# 女川原子力発電所2号炉 確率論的リスク評価(津波PRA)について (審査会合での指摘事項に対する回答)

平成30年5月8日  
東北電力株式会社

図1 敷地内浸水状況

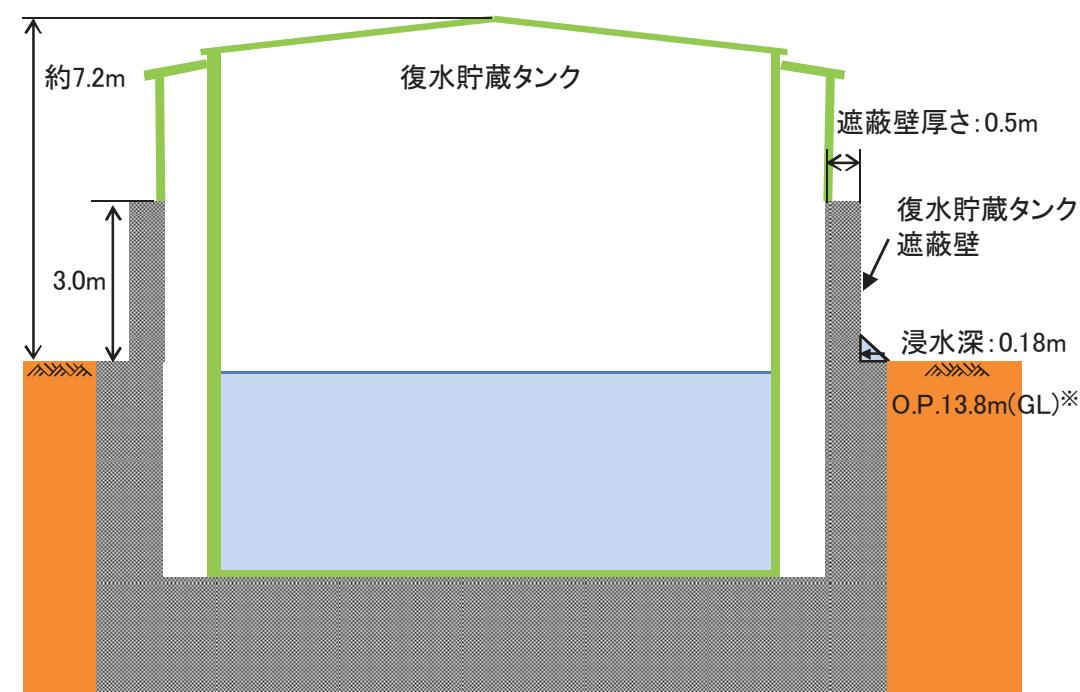
- 除熱機能喪失後のモバイル対応について詳細シナリオを説明すること。

- O.P.33.9m津波(年超過確率 $7.3 \times 10^{-7}$ )に対しては海水ポンプを防護することで原子炉及び格納容器の除熱機能は確保する設計とするため、可搬型設備による除熱機能の確保は必要ない。
- ここでは、O.P.33.9m津波が発生した際に、加えてランダム故障により海水ポンプの機能喪失(取水機能喪失に伴う除熱機能喪失)を想定した場合でも、内部事象と同様に事象発生約24時間後までに可搬型設備による除熱機能の確保が可能である。詳細を以下に示す。

可搬型設備設置に係るアクセスルート等の浸水状況を図1に示す。

※1 敷地内で浸水深が最大となるのは敷地内浸水が開始した直後である。津波の第一波が防潮堤、防潮壁を越えることで敷地内浸水が開始するが、第二波以降は防潮堤、防潮壁を越えない。
